Mediante la presente nos permitimos solicitar el estudio hidráulico correspondiente a la INVITACIÓN PÚBLICA No. IP-amb-010-17 SUMINISTRO DE TUBERIAS Y ACCESORIOS Y ACOMPAÑAMIENTO TÉCNICO, PARA LA ADUCCIÓN DEL PROYECTO EMBALSE DE BUCARAMANGA (SECTOR SHALOM-BOSCONIA), de acuerdo al párrafo segundo, pag. 9 del documento *“La información que el amb ponga a disposición de los interesados para la preparación de sus propuestas no eximirá al Proponente de la responsabilidad de profundizar sobre dicha información, cuando la naturaleza del asunto lo demande, o cuando la información del amb, fuere muy a título preliminar o General.”*

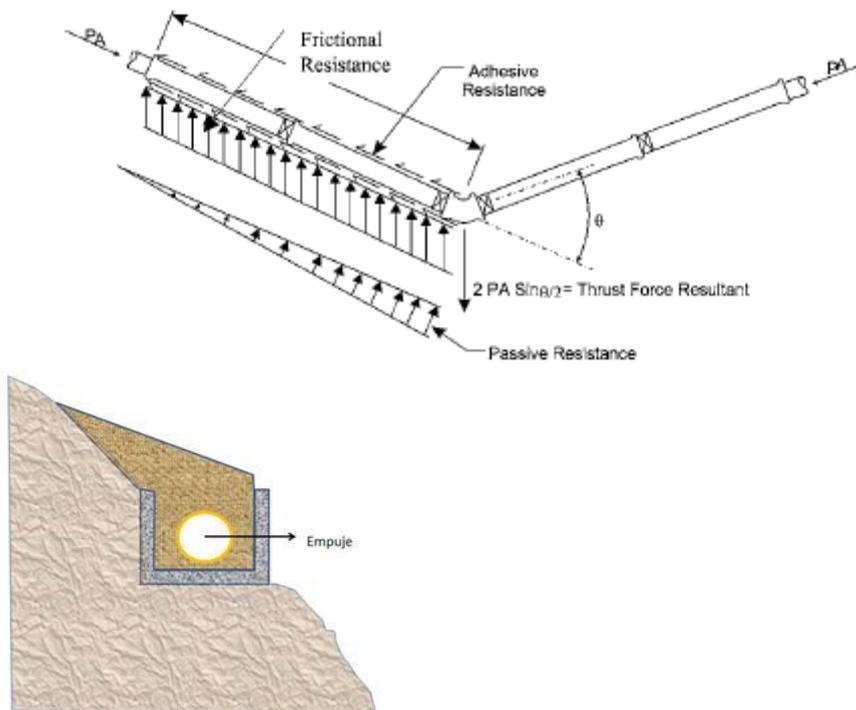
**Esto significa que los muros del canal existente, donde va a ir instalada la tubería, debe tener la capacidad para resistir el empuje pasivo que se generan en el accesorio (codo por cambio de dirección) y la tubería restringida a cada lado de este. En este tipo de sistema, además de la fricción suelo - tubería que se desarrolla a lo largo del tubo, hay un empuje pasivo que se genera sobre el suelo en el cual está instalada la tubería.**

**El siguiente es el diagrama de fuerzas para juntas restringidas que aplica para cualquier tipo de tubería:**

**Se solicita que el Acueducto Metropolitano de Bucaramanga garantice que el muro externo del canal tiene la capacidad suficiente para soportar el empuje pasivo transmitido por el lleno estructural.**

Dentro de los diseños elaborados por las firmas Integral e IEH Grucon para Conalvias se realizaron los análisis respectivos para garantizar la estabilidad del Canal de aducción existente.
